**INFORME DE ORIENTACIÓN DE OFICIO**  
**N° 13801-2021-CG/SEDEN-SOO**

**“EJECUCIÓN DE LA OBRA: MEJORAMIENTO Y  
AMPLIACIONES DEL SERVICIO DE AGUA POTABLE Y  
SANEAMIENTO EN LA LOCALIDAD DE CUENCA, DISTRITO  
DE CUENCA - PROVINCIA HUANCVELICA”**

**“Ejecución de la obra: Mejoramiento y ampliaciones del servicio de agua potable y saneamiento en la localidad de Cuenca, Distrito de Cuenca - Provincia Huancavelica”**

**Imagen n.º 5**  
**Vista del Plano de Ubicación de la Tapa metálica Sedimentador Putacca -Plano SED-01**

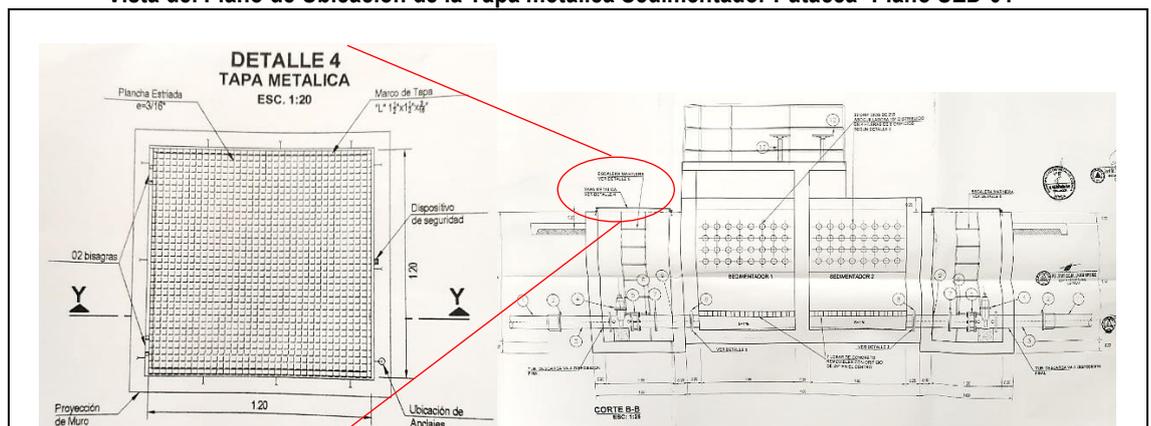
Imagen n.º3.- Se verificó que el marco de las tapas metálicas de las diferentes estructuras no se encuentra debidamente fijadas a cada una de las estructuras (techos), además que las bisagras no están adecuadamente soldadas.

Imagen n.º4.- Se verificó que la tapa de las diferentes estructuras se encuentran con presencia de óxido en sus paredes.

*La instalación de la tapa metálica se hará empleando cemento y arena gruesa para lograr el anclaje a los muros y lograr un buen fajamiento, la tapa será de plancha metálica estriada e=3/16" incluido marco y llave tipo bujía de dimensiones establecidas en el plano.*

Imagen n.º9.- Plano de Sedimentador Millpo – Lamina SED-02.

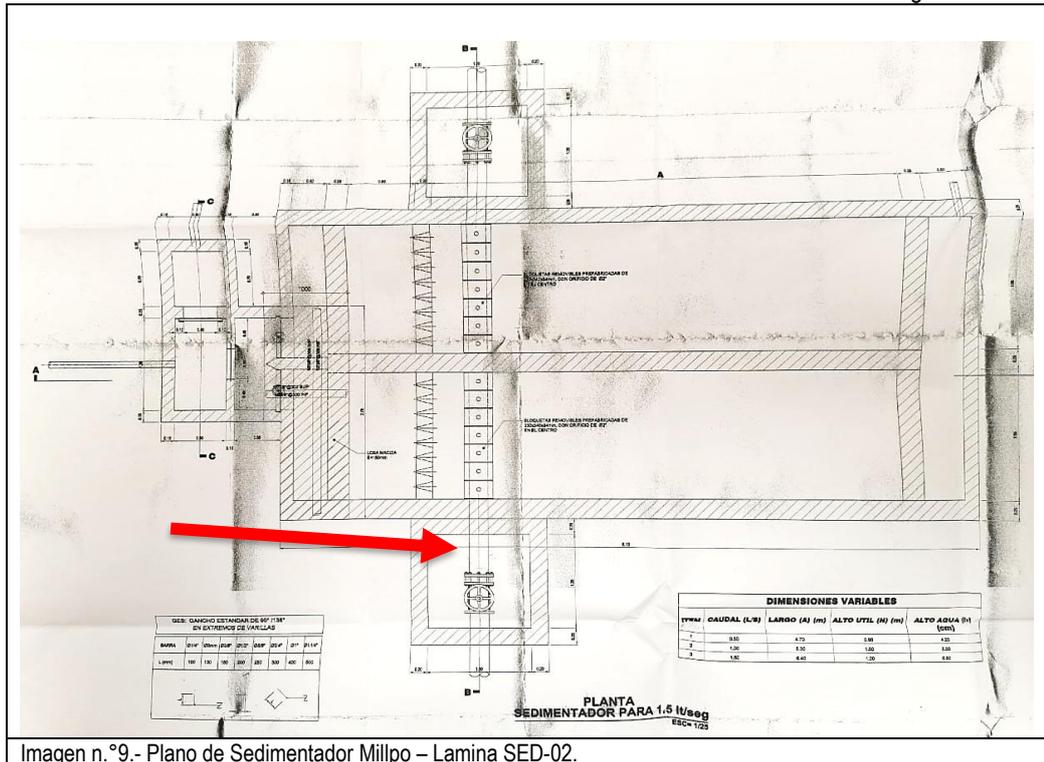
- Se verificó que, en la cámara de sedimentación de Milpo, la tubería de bridas del lado derecho no cuenta con un punto de descarga de agua (se encuentra empotrado al terreno), a comparación del lado izquierdo el cual, si cuenta con punto de descarga de agua, cuando se ponga en operación y se realice la limpieza el lado derecho no se podrá realizar dicha limpieza, estas deficiencias demuestran que la partida 01.04.08.01 Suministro e instalación de accesorios en sedimentador, no fueron construidos con un adecuado criterio técnico en la mencionada estructura según el plano "SED-02", asimismo, se pondría en riesgo la finalidad de la estructura para su limpieza, así como la calidad y tiempo de serviciabilidad de la infraestructura, para el cual fue construido, como se muestra a continuación:

Imagen n.º7.- Se verificó que la cámara donde se encuentra la tubería de bridas del lado derecho de las cámaras de sedimentación no evidencia el punto de descarga de agua externo a utilizarse en la limpieza del canal de extracción.

Imagen n.º8.- Se verificó que el lado izquierdo de la cámara de sedimentación cuenta con salida de la tubería de bridas, sin embargo, el lado derecho se encuentra pegada a lado del talud del cerro.

Imagen n.º 17 Planta - Sedimentador Putacca - Lamina SED-01

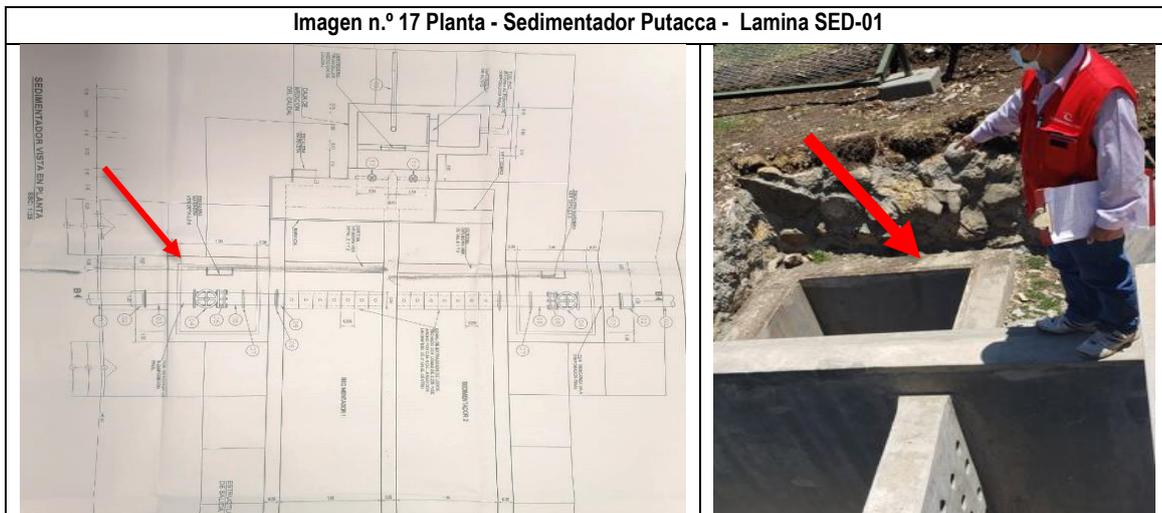
- Se verificó que, en la cámara de sedimentación de Putacca, la tubería de bridas de lado derecho no cuenta con un punto de descarga de agua (se encuentra empotrado al terreno), a comparación del lado izquierdo el cual si cuenta con punto de descarga de agua, cuando se ponga en operación y se realice la limpieza el lado derecho no se podrá realizar dicha limpieza, asimismo, estas deficiencias demuestran que la partida 01.07.08.01 Suministro e instalación de accesorios en sedimentador, no fueron construidos con un adecuado criterio técnico en la mencionada estructura según el plano "SED-02" como se muestra a continuación:

Imagen n.º 20.- Corte A-A del Plano del Sedimentador de Putacca - Lamina SED-02

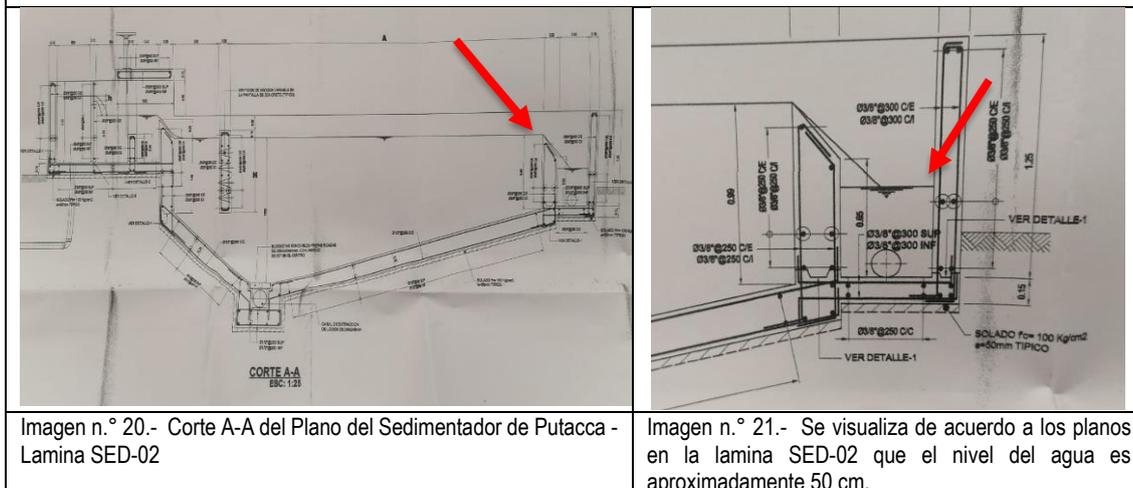
- Se verificó que la tubería de PVC que sale de la cámara de sedimentación hacia la cámara de reunión, se encuentra al nivel de la losa de fondo de la cámara de sedimentación, lo cual difiere entre los detalles del plano (planta sedimentadora Putacca, SED-02), donde se observa que el nivel de agua deberá ser a 50 cm de altura aproximadamente para continuar con el proceso de sedimentación, al ubicar la tubería en la parte inferior pegada a la losa de fondo el nivel de agua no llegaría a los 50 cm de altura, estas deficiencias demuestran que la partida 01.07.08.01 Suministro e instalación de accesorios en sedimentador no fue construido con un adecuado criterio técnico en la mencionada estructura, por lo cual se pondría en riesgo la finalidad de la estructura para su sedimentación y limpieza, así como la calidad y tiempo de serviciabilidad de la infraestructura, para el cual fue construido, como se muestra a continuación:

Imagen n.º 18.- Se verificó que la tubería que conecta la cámara de sedimentación con la cámara de reunión, se encuentra en la a nivel de la losa de fondo, en los planos esta tubería debería quedar a 50 cm de altura aproximadamente para continuar con el proceso de sedimentación.

Imagen n.º 21.- Se visualiza de acuerdo a los planos en la lamina SED-02 que el nivel del agua es aproximadamente 50 cm.

Imagen n.º21.- Se observa el ingreso de 2 tuberías de PVC provenientes de las dos captaciones de Milpo y Putaja, además que las canastillas es de PVC.

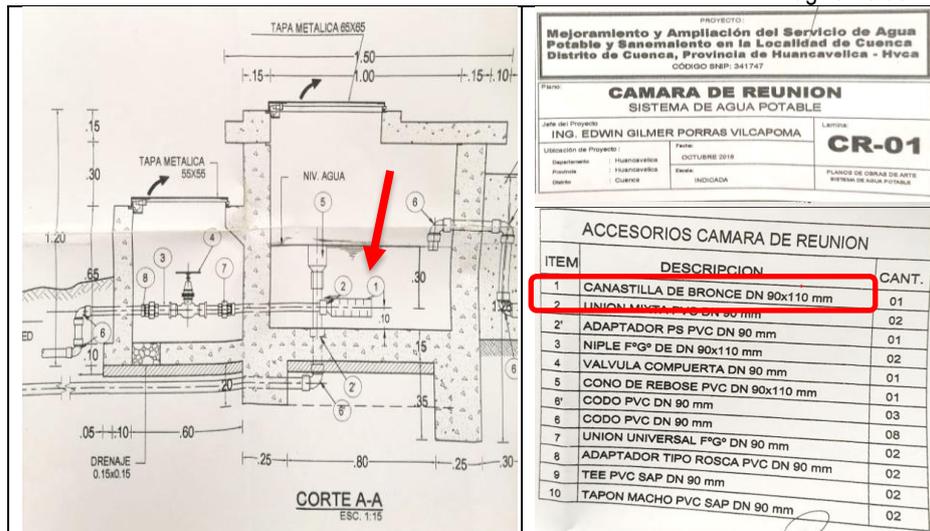
➤ **El Ingreso de Tuberías y la Canastilla de la Cámara de Reunión (Milpo y Putacca) no cumplen las especificaciones del expediente técnico señalado en los planos CR-01**

- El tubo de rebose de la cámara de reunión de las captaciones (Milpo y Putacca) no se encuentra fijado a la estructura, asimismo, se observó el ingreso de dos (2) tuberías de PCV 63 mm y 75 mm hacia la cámara de reuniones, además la canastilla es de material PVC a diferencia de los detalles del plano cámara de reunión (CR-01), en el cual menciona que es canastilla de bronce, estas deficiencias demuestran que, no fue construido con un adecuado criterio técnico en la mencionada partida, asimismo, estas deficiencias pondrían en riesgo la calidad y tiempo de serviciabilidad de la infraestructura, para el cual fue construido.

Imagen n.º 27.- Se observó que existe tuberías de 90 mm que están en contacto directo con el suelo sin empalme alguno.

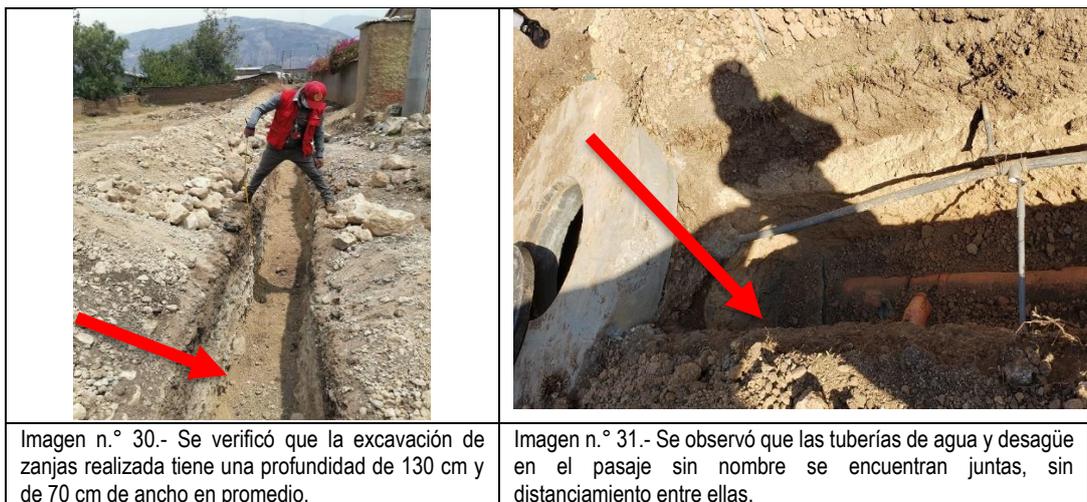
- Finalmente, existe tuberías de 90 mm de la cámara de distribución del reservorio que se encuentran en contacto directo con el suelo, sin empalme alguno, lo que podría generar que se deterioren con mayor rapidez o se introduzcan materiales que perjudiquen su estructura, como se muestra a continuación:
